**REGISTRO AERONAUTICO
ITALIANO**

PRESCRIZIONE DI AERONAVIGABILITA'

86 - 24

Elicotteri Bell ed Agusta Bell mod. 206

FIGURA 1.

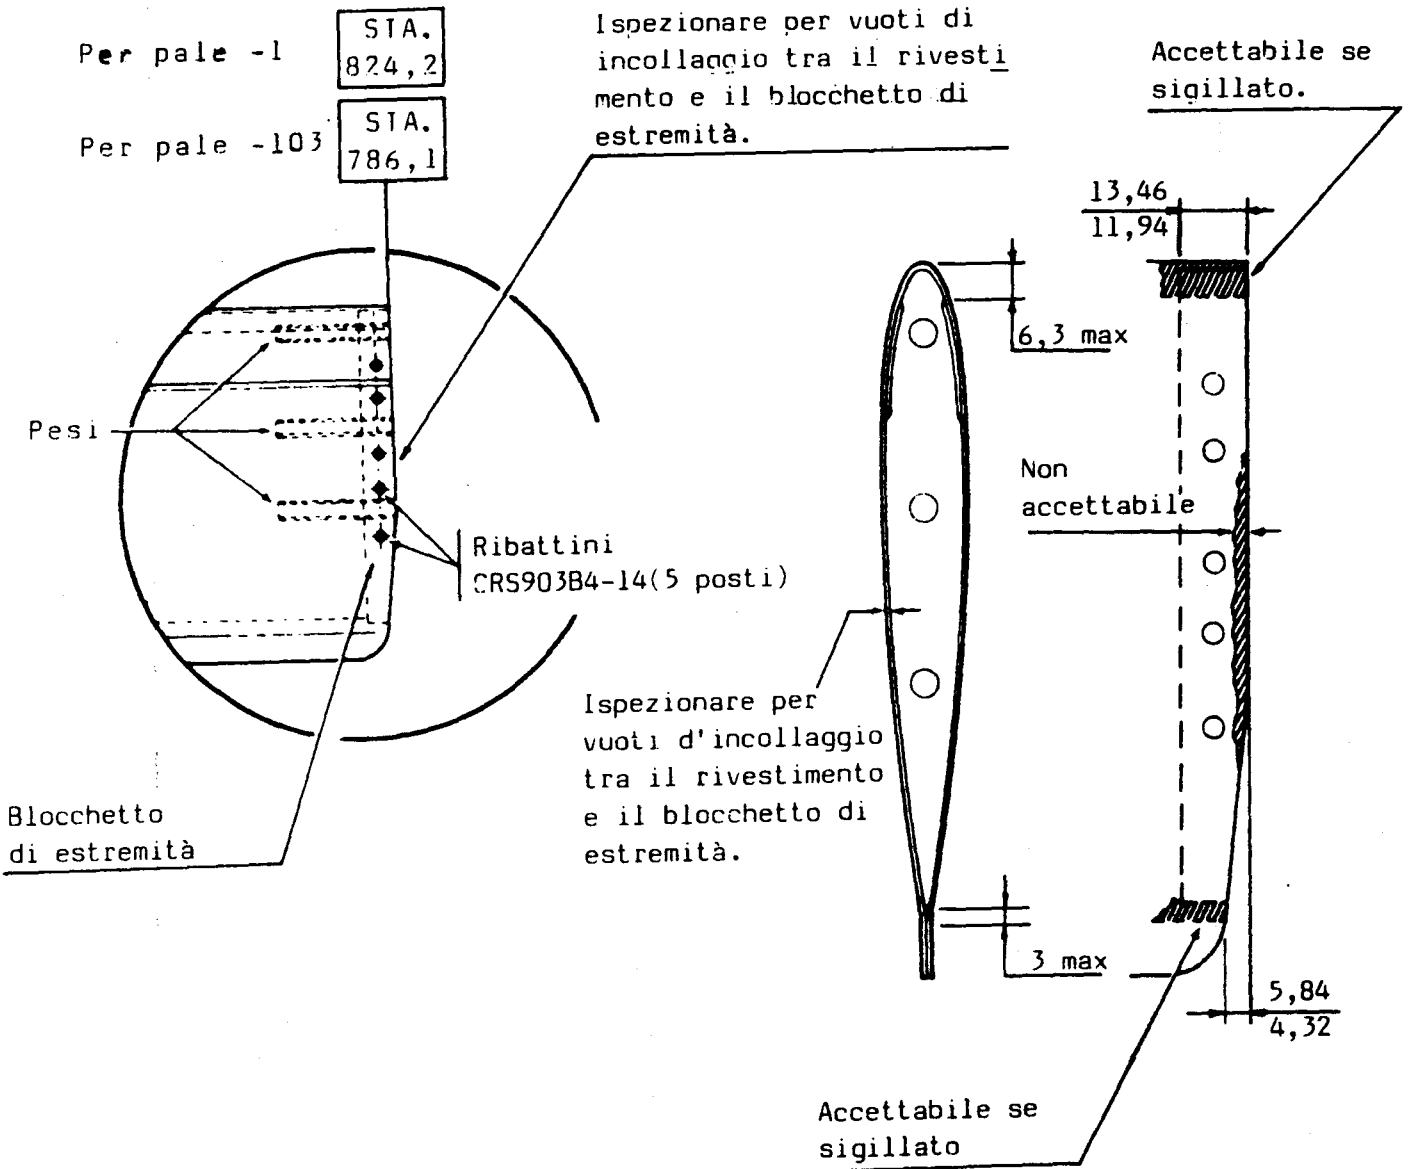
- a) Entro 7 giorni dalla data della presente P.A. e successivamente ad intervalli non superiori a 7 giorni, ispezionare le pale rotore di coda, p/n 206-016-201-001, -103 e -107, per efficienza con particolare riguardo all'area dei blocchetti di estremità, in accordo con quanto segue (vedere fig. 1):
- 1) Ispezionare a vista per teste di rivetti corrose o mancanti.
 - 2) Ispezionare a vista per teste di rivetti che abbiano attraversato il rivestimento, nella zona del blocchetto di estremità.
 - 3) Ispezionare a vista per vuoti o separazioni tra la lamiera di rivestimento ed il blocchetto di estremità.
 - 4) Ispezionare per qualsiasi movimento o spostamento del blocchetto verso l'esterno dell'estremità della lamiera di rivestimento.

- b) Nel caso, a seguito delle ispezioni richieste dal par. a), vengano rilevate discrepanze eseguire, prima di ulteriore impiego dell'elicottero, l'ispezione richiesta da par. c) della presente P.A..
- c) Entro 100 ore di impiego dalla data della presente P.A. e successivamente ad intervalli non superiori a 100 ore di impiego, ispezionare le pale rotore di coda p/n 206-016-201-001, -103 e -107 per stato di efficienza con particolare riguardo all'area del blocchetto di estremità come segue (ved. fig. 1):

- 1) Ispezionare a vista per rivetti corrosi e/o privi di testa.
- 2) Sostituire i rivetti corrosi oppure mancanti in accordo con le istruzioni di cui al par. e) della presente P.A., prima di ulteriore impiego dell'elicottero.
- 3) Ispezionare a vista per teste di rivetti che abbiano attraversato la lamiera di rivestimento nell'area del blocchetto di estremità.

- 4) Ispezionare a vista per vuoti o discontinuità tra il rivestimento ed il blocchetto d'estremità. I limiti di accettabilità per i vuoti o le discontinuità tra rivestimento e blocchetto sono i seguenti:

- i) Un vuoto (o una discontinuità) non più ampio di 6,35 mm (0,25 pollici) nel senso della corda, sul bordo di attacco è accettabile purchè venga sigillato (ved. fig. 1). Sigillare con EC. 2216 oppure EA 934 in accordo con l'appropriato manuale di manutenzione o procedura equivalente approvata FAA o RAI.
- ii) Un vuoto (o una discontinuità) non più ampio di 3 mm (0,12 pollici), nel senso della corda tra il rivestimento ed il lato posteriore del blocchetto è accettabile purchè venga sigillato (ved. fig. 1). Sigillare con EC-2216 o EA 934 in accordo con l'appropriato manuale di manutenzione, oppure procedura equivalente approvata FAA o RAI.

- iii) Con l'eccezione dei paragrafi d) 4)i) e d)4) ii) della presente P.A., vuoti tra il rivestimento ed il blocchetto che siano visibili sull'estremità non sono accettabili.

- iv) Sostituire, prima di ulteriore impiego, ogni pala che presenti vuoti che eccedano i limiti di cui sopra.
 - v) Sostituire prima di ulteriore impiego, ogni pala che presenti qualsiasi movimento o spostamento del blocchetto verso l'esterno della estremità della lamiera di rivestimento.

- d) Entro 30 giorni dalla data della presente P.A. sostituire i 5 ribattini di alluminio nell'area del blocchetto di estremità pale rotore di coda con 5 ribattini a testa universale in lega di titanio, p/n CSR 903B4-14 e rondella speciale p/n 206-016-213-101 in accordo con la Parte II del Bollettino a riferimento applicabile.

FIGURE 1

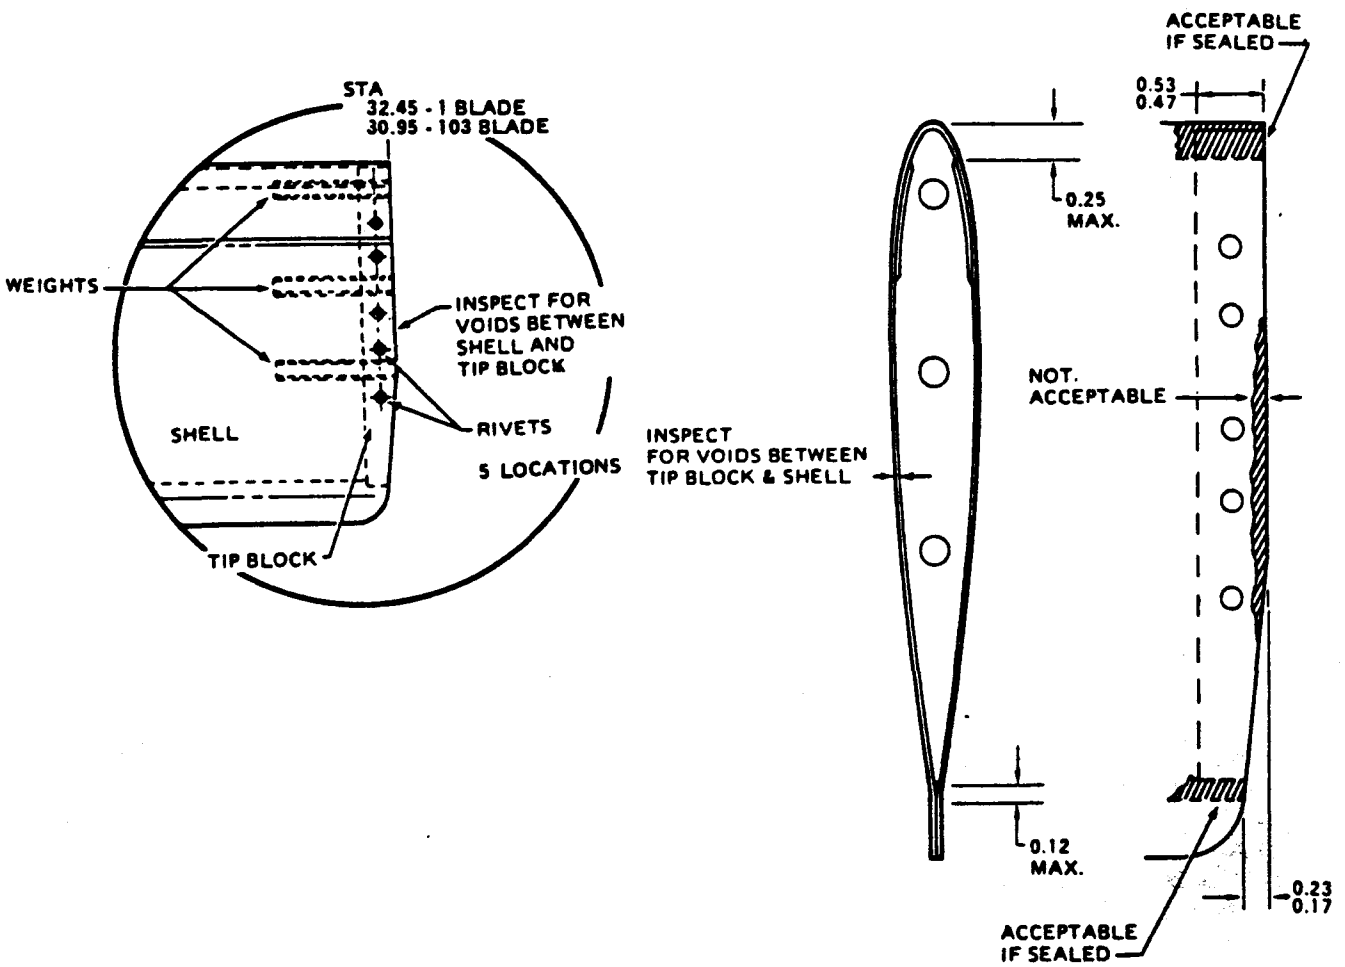
- a) Within the next 7 days after the date of this AD, and thereafter at intervals not to exceed 7 days, check tail rotor blades, Part Numbers (P/N) 206-016-201-001, -103, and -107, for serviceability with special emphasis on the tip block area as follows (see Figure 1):
 - 1) Visually check for corroded or missing rivet heads.
 - 2) Visually check for rivet heads that have pulled through the skin shell in the tip block area.
 - 3) Visually check for voids or separations between the skin shell and tip block.
 - 4) Check for any movement or displacement of

the tip block outboard of the tip of the skin shell.

- b) If any discrepancies are noted, the inspection required by paragraph c) of this AD must be performed before further flight.
- c) Within the next 100 hours time in service after the _____ date of this AD, and thereafter at intervals not to exceed 100 hours time in service, inspect tail rotor blades, P/N's 206-016-201-001, -103, and -107 for serviceability with special emphasis on the tip block area as follows (see Figure 1):

- 1) Visually inspect for corroded rivets and/or missing rivet heads.
- 2) Replace corroded or missing rivets per instructions in paragraph d) of this AD before further flight.
- 3) Visually inspect for rivet heads that have pulled through the skin shell in the tip block area.

- 4) Visually inspect for voids or gaps between the shell and the tip block. Limits for voids or gaps between the shell and the tip block are as follows:
 - i) A void (or gap) no wider than 0,25 inch (chordwise) at the leading edge is acceptable but must be sealed (see Figure 1). Seal with EC-2216 or EA934 in accordance with the appropriate Model 206 Maintenance Manual or approved equivalent.
 - ii) A void (or gap) no wider than 0.12 inch (chordwise) between the shell and the aft end of the tip block is acceptable but must be sealed (see Figure 1). Seal with EC-2216 or EA934 in accordance with the appropriate Model 206 maintenance manual or FAA/RAI approved equivalent.

- iii) With the exception of paragraph d) 4) i) and d) 4) ii) of this AD, voids between the shell and the tip block that are visible at the tip are unacceptable.

- iv) Replace any blade with voids in excess of these limitations before further flight.
 - v) Any movement or displacement of the tip block out board of the tip of the skin shell shall require replacement of the blade before further flight.

- d) Within the next 30 days after the date of this AD, replace the five aluminum rivets in the tail rotor tip block area with five titanium brazier head rivets, P/N CSR903B4-14, and special washers, P/N 206-016-213-101, in accordance with Part II of Bell Alert Service Bulletin 206-85-28, rev. "B", dated June 21, 1985, or 206L-85-34, rev. "B", dated June 21, 1985, or Agusta Bollettino Tecnico 206-170 whichever applies.
